Van: "[REDACTED]"
Verzonden: donderdag 10 april 2025 16:21
Aan: "[REDACTED]" <[REDACTED]@brabantsedelta.nl>
Onderwerp: FW: Afspraken [REDACTED] - EVZ Wildertse Arm
Importance: High

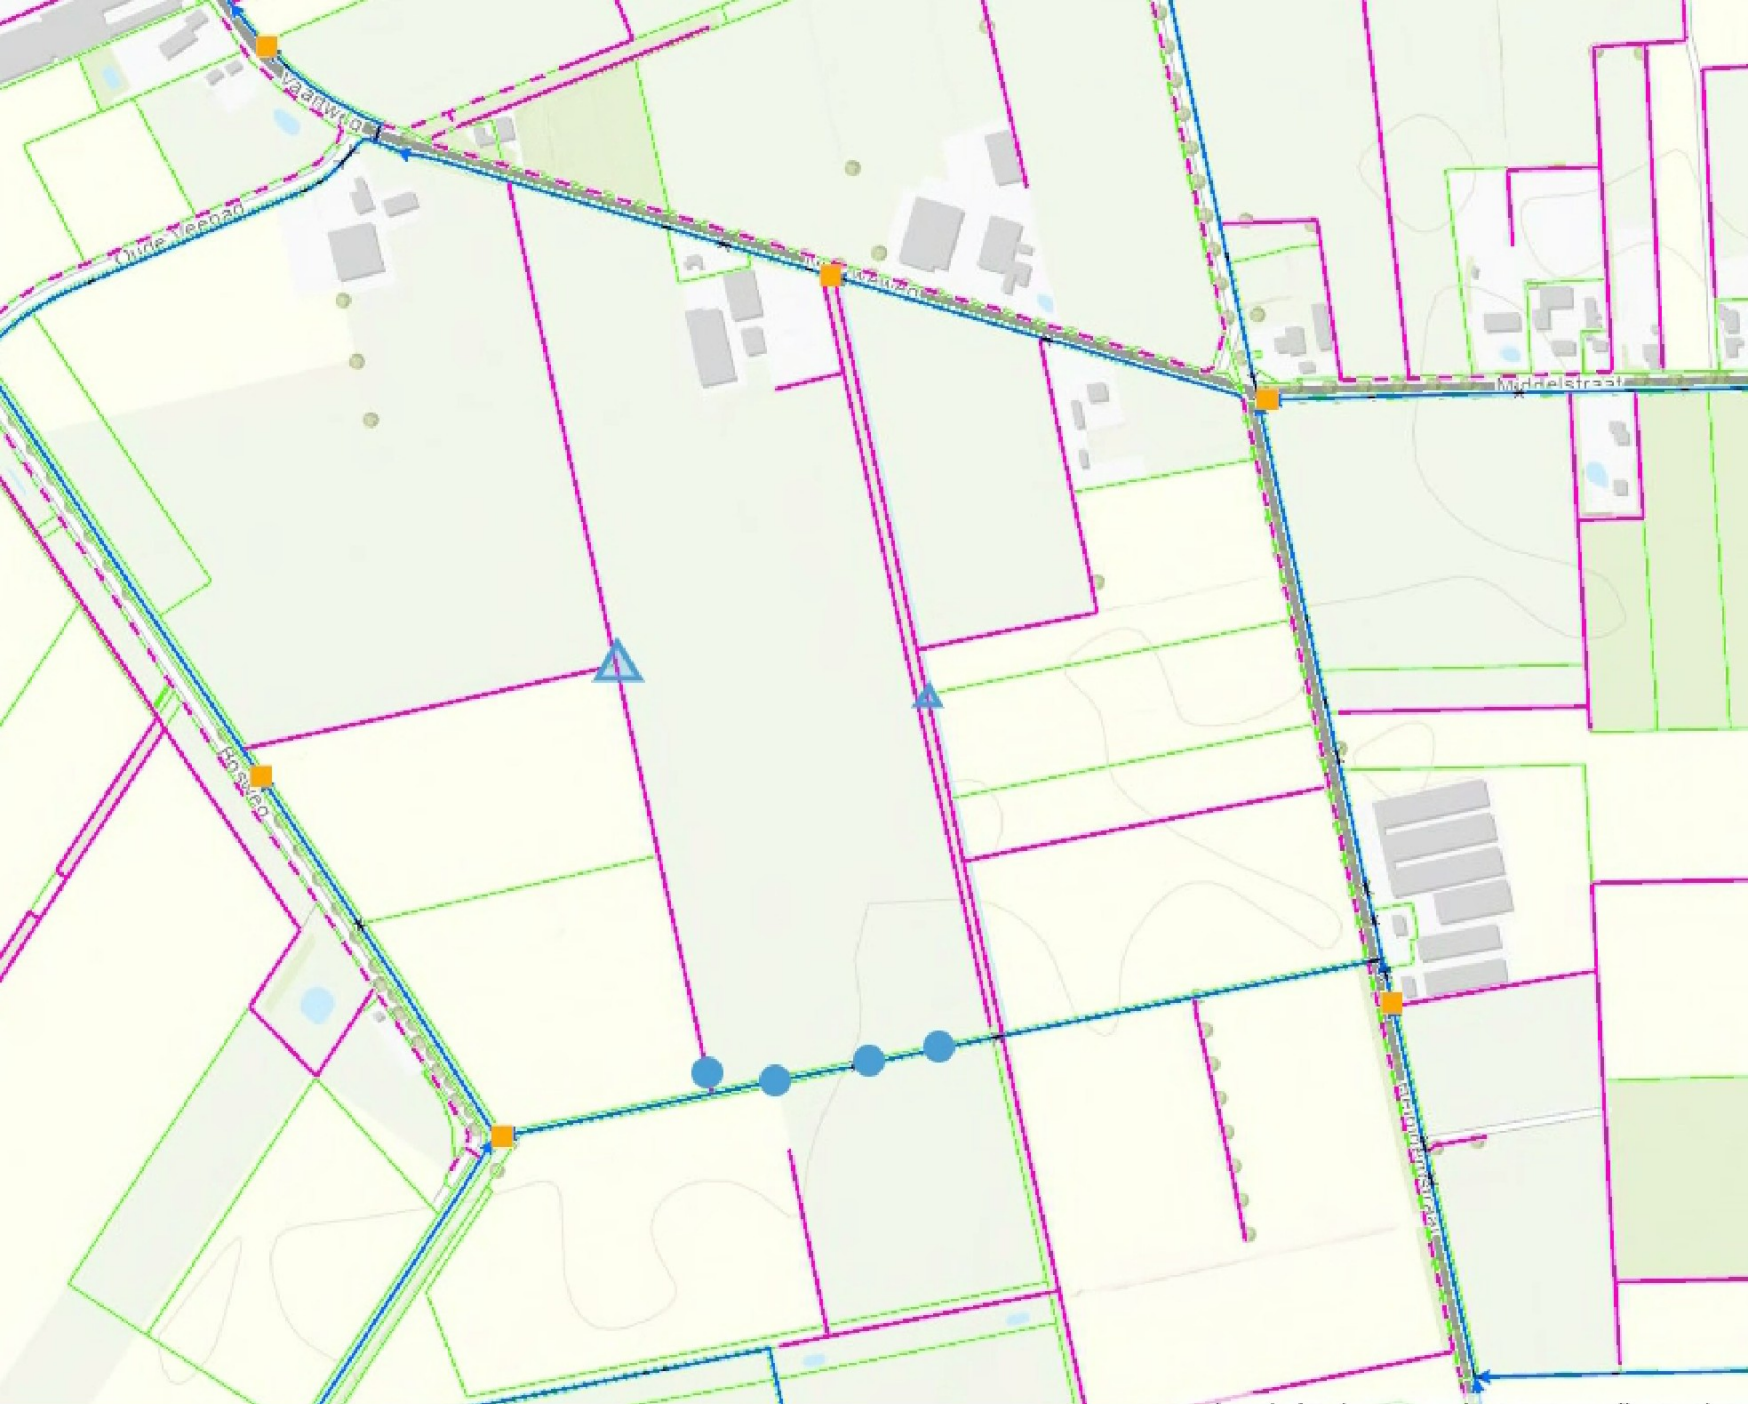
- Aanleg 2 nieuwe dammen met duiker beton d =500 mm in de huidige A-waterloop OVK10901 die grenst tussen uw percelen DGN01M 594 en 901
- Verleggen 1 bestaande duiker KDU00600 (huidige diameter = 700 mm)

- de exacte locaties van de duikers worden bepaald op basis van de reikwijdte van uw beregeningshaspel
- Voor de aanleghoogte van de binnen onderkant buis moeten de volgende uitgangspunten worden aangehouden. (indicatief de blauwe stippen in onderstaande figuur)

- Duiker bovenstrooms (oostzijde) niet hoger zijn dan NAP 3,60 m;
 - Duiker in het midden NAP 3,55 m;
 - Duiker de westzijde NAP 3,50 m.
- Aanleg nieuwe duiker in B-waterloop OWL03837 ter hoogte van de huidige A-waterloop OVK10901. In ons systeem zit hier al een duiker KDU73076. Indien deze duiker aanwezig is dan mag deze worden vervangen.

- Duiker beton d =300 mm
- Aanleg van een stuw (de grote driehoek in onderstaande figuur) in de B-waterloop OWL03837
 - Uitvoering stuw als schotbalkstuw

Niet overeengekomen is het plaatsen van een stuwkist/ stuw in de B-waterloop OWL03659 (waterloop ten oosten van de houtwal) ter hoogte van uw perceel DGN01M903 (de kleine driehoek in onderstaande figuur).

De aanwezige duikers in deze waterloop of aan te leggen duikers ten behoeve van de perceelontsluiting dienen met de binnenonderkant van de buis ca 5 cm onder de bodemhoogte van de aanwezige B-waterloop OWL03659 te liggen.
